**Avis délibéré de l’Autorité environnementale
sur le démantèlement de l’installation nucléaire
de base (INB) n°72 (Zone de gestion de déchets
radioactifs solides) sur le site du CEA à Saclay
(91)**

n°Ae : 2019-42

Avis délibéré n° 2019-42 adopté lors de la séance du 27 juin 2019

Figure 3 : Exposition annuelle aux rejets des opérations de démantèlement pour un adulte (source : dossier, figure 59)

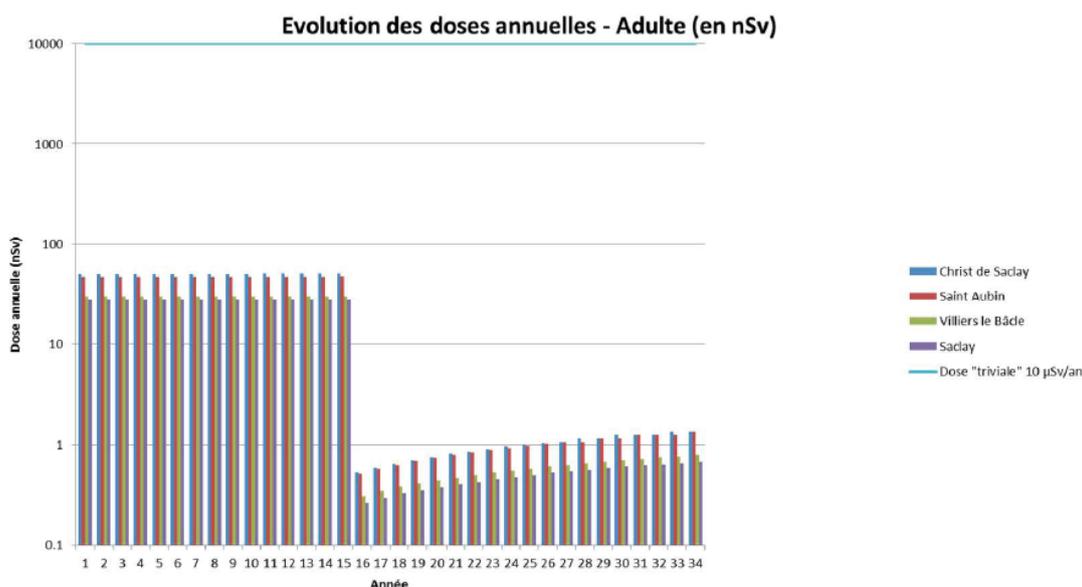
Si ces résultats n'appellent pas de commentaire général, la traduction sous forme de figure des expositions annuelles aux rejets des opérations de démantèlement, reproduite ci-dessous, mériterait d'être expliquée et commentée.

En particulier, il conviendrait d'expliquer les raisons conduisant à modéliser un palier constant d'exposition les 15 premières années suivi d'un décrochage la 16^e année, ainsi que les raisons de l'augmentation constante des expositions à partir de ce point, l'explication de ces résultats n'apparaissant pas évidente. Il serait en particulier opportun de faire le lien entre ces doses calculées et la chronique des radionucléides rejetés selon les différentes phases.

L'Ae recommande de détailler la méthodologie de modélisation de l'exposition annuelle des populations aux rejets des opérations de démantèlement, d'expliquer en particulier les composantes du terme source qui sont à l'origine des rejets des principaux radionucléides et de commenter les résultats présentés dans la figure 59 de l'étude d'impact.
